**Consultation du public préalable à
l'autorisation environnementale
concernant la réhabilitation du système
d'endiguement de l'Hôpital-sur-Rhins,
commune de Saint-Cyr-de-Favières (42) ;
à la demande de Roannaise de l'eau.**

**Du 28 juillet au 28 octobre 2025
Décision TA E25-43/69**

Figure 8 : Coupe ouvrage Etat AVP

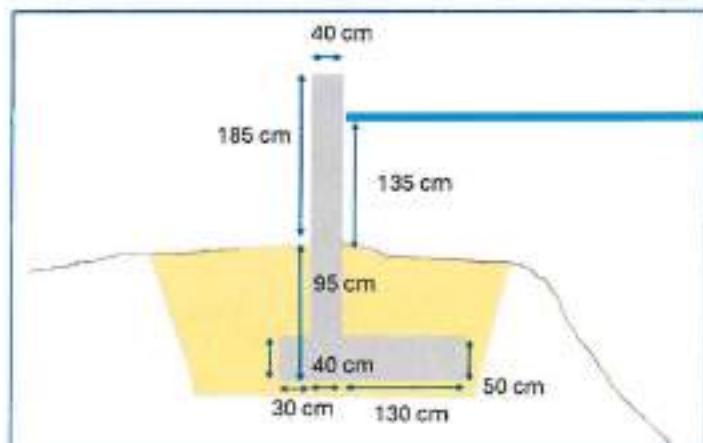
- ≡ A quelle profondeur seront enterrées les fondations des murs en T ?
 - 95cms par rapport au terrain naturel.
